Saksfremlegg

Arkivsaksnr: 2022/11584-0

Børgefjell nasjonalpark - søknad om dispensasjon fra verneforskriften for riving av eksisterende og oppføring av nytt båtnaust ved Blyvatnet, og for bruk av snøscooter til transport – Røyrvik fjellstyre

Figur 6. Arbeidstegning med forskjellige mål og forklaringer for nytt båtnaust ved Blyvatnet. Tegning av B. Moen.

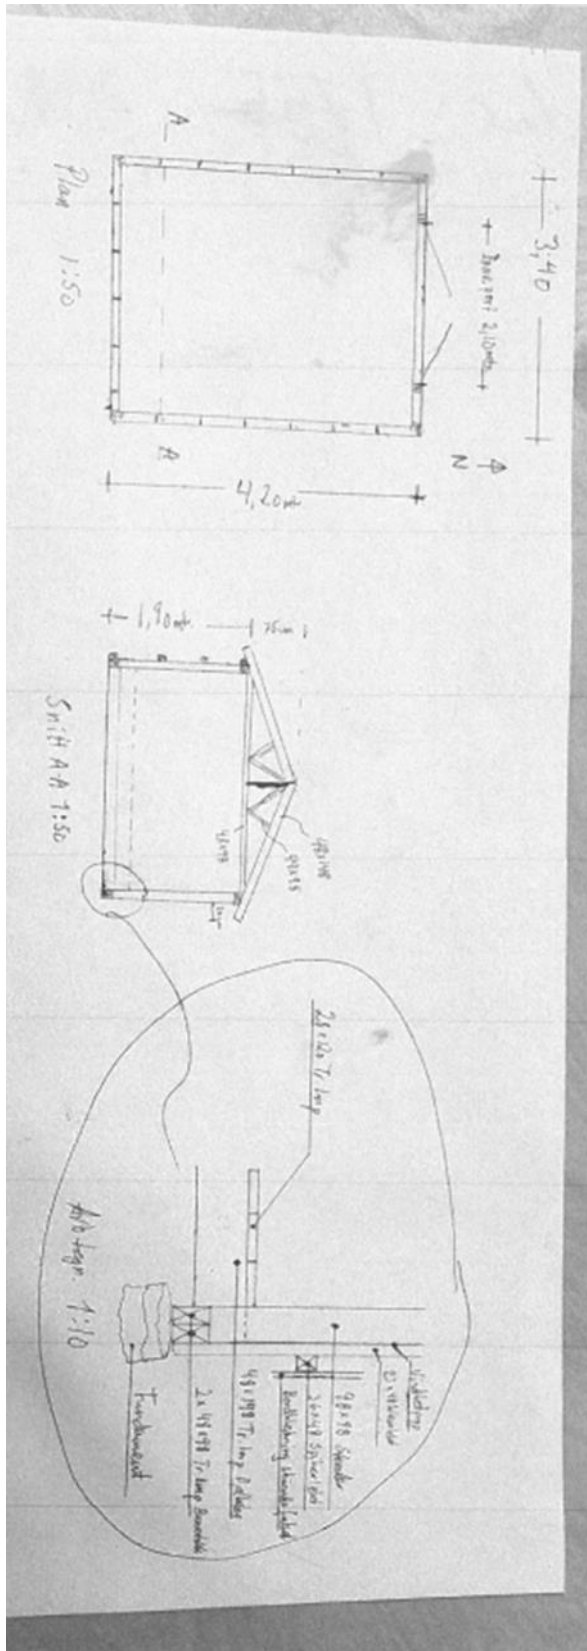
Utvendige mål for nytt båtnaust skal ha samme dimensjoner som nåværende båtnaust. 4,2 m langt, 3,4 m breit og total høyde på 2,65 m. Altså et areal på 14,3 m². Beskrives i plantegning (*Figur 6*). Dette vil ikke være med på å endre bygningens karakter eller bruk ettersom bygning brukes til å oppbevare fjellstyrets båt på Blyvatnet.

- Rivings- og bygningsavfall som ikke er rent trevirke, skal transporteres ut av verneområdet og leveres godkjent mottak.
- Størrelse på nytt naust skal ikke overstige 3,40 meters bredde og 4,20 meters lengde målt på ytterkant kledning.

- Nytt naust skal plasseres på samme tomt som eksisterende naust.
- Mønehøyde målt fra underkant svill skal ikke overstige 2,70 meter. Høyde underkant svill og ned til bakkenivå skal ikke overstige 30 cm målt i senter portåpning.
